Avis délibéré de l’Autorité environnementale sur la suppression du passage à niveau n°27 de Brignoud (38)

n°Ae : 2022-37

Avis délibéré n° 2022-37 adopté lors de la séance du 21 juillet 2022

Figure 2 : Présentation générale du projet (source : dossier)

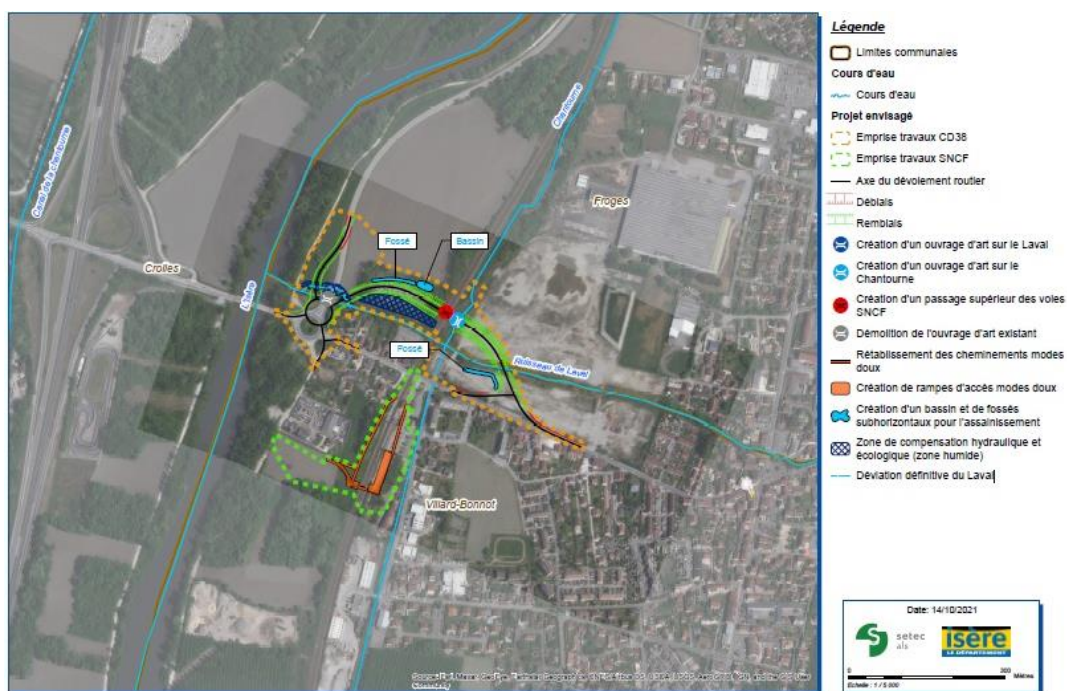
L'Isère et le ruisseau de Laval¹⁶ (cf. figure 2) ont un régime torrentiel et des crues intenses. L'Isère est en état écologique bon à moyen¹⁷ et en état chimique moyen à mauvais en raison de pollutions chimiques et d'altération des continuités. Le dossier annonce un bon état écologique du ruisseau de Laval sans que son hydromorphologie soit évaluée et son état chimique n'est pas mesuré¹⁸. Le fossé de drainage de Frogès (appelé « Chantourne »), non connecté au Laval, coule le long de la voie ferrée à l'est et passe sous le cours du Laval. Il a subi des impacts notables en termes de pollution au phosphore. Au niveau des sédiments, une analyse en amont de la Chantourne a montré la présence de cuivre, de plomb et de mercure. La « *vulnérabilité* » (croisement de leurs usages et de la sensibilité des milieux à proximité) des masses d'eau superficielles est qualifiée de forte, en particulier du fait de la richesse de la biodiversité qu'elles irriguent.

L'Ae recommande de préciser l'état chimique du ruisseau de Laval ainsi que son hydromorphologie.

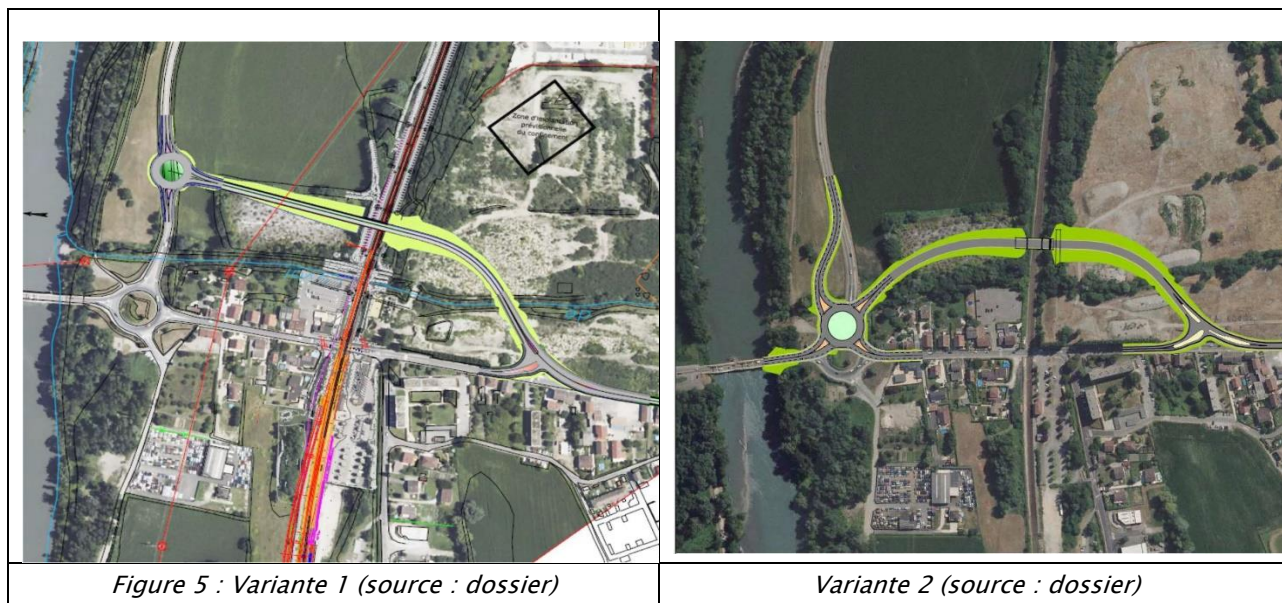
central), la présence de la nappe. Deux variantes « nord » ont ensuite été étudiées, toutes deux avec (léger) déplacement du giratoire RD10/RD10a. (cf. figure 5). La solution 2 a été retenue, en référence à des études menées en 2010 et 2015 et non annexées au dossier, sans plus de précision.

L'éventualité du maintien du giratoire en place³⁶ n'est pas une solution restituée dans le dossier. D'autres variantes techniques sont également évoquées au fil de la description des mesures d'évitement et de réduction, intégrées à la conception, et les raisons de leur choix explicitées au regard de critères notamment environnementaux pour la plupart.

L'Ae recommande d'insérer au dossier une synthèse des études des différentes variantes ayant conduit au parti pris retenu, exposant les critères environnementaux considérés pour ces choix successifs.

Figure 6 : Zonages des communes de Villard-Bonnot et Frogès (Source : dossier)

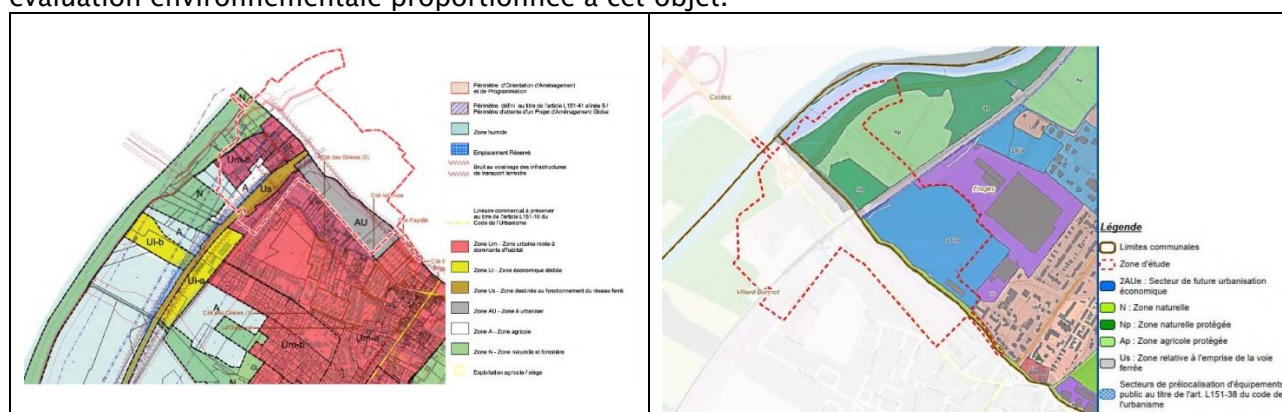
Les dispositions générales du règlement écrit du PLU (notamment du chapitre 3 relatif aux risques naturels, et en particulier du paragraphe 3.5 ainsi que le chapitre 4 relatif à la constructibilité en bordure de ruisseaux et torrents) sont modifiées fixant une exception à la marge de recul imposée en bordure de fossé, canal et Chantourne ainsi qu'à l'absence de constructions dans une bande de 10 mètres autour de l'axe du Laval : « *exception faite des infrastructures, ouvrages, affouillements et exhaussements de sol en lien avec le projet de suppression du PN27 de Brignoud* ». En outre, l'emprise de la protection prise au titre de l'article L.151-23 du code de l'urbanisme pour remise en état des continuités écologiques (ripisylve du Laval) est modifiée (suppression partielle) dans le règlement graphique. La protection du Laval est de ce fait diminuée par la mise en compatibilité. La justification de la modification du règlement graphique n'est pas fournie.

Il apparaît qu'alors que le projet prévoit une mesure de compensation aux atteintes à la biodiversité du projet concernant spécifiquement le torrent de Laval, son lit mineur (modifié), ses rives et ses abords, les deux mises en compatibilité ne renforcent pas la protection de celui-ci comme ils pourraient le faire par exemple en ajustant ou étendant le zonage « secteur à protéger, notamment pour la remise en état des continuités écologiques au titre de l'article L.151-23 » du code de l'urbanisme, au nouveau lit du torrent et aux secteurs retenus pour les mesures compensatoires associées.
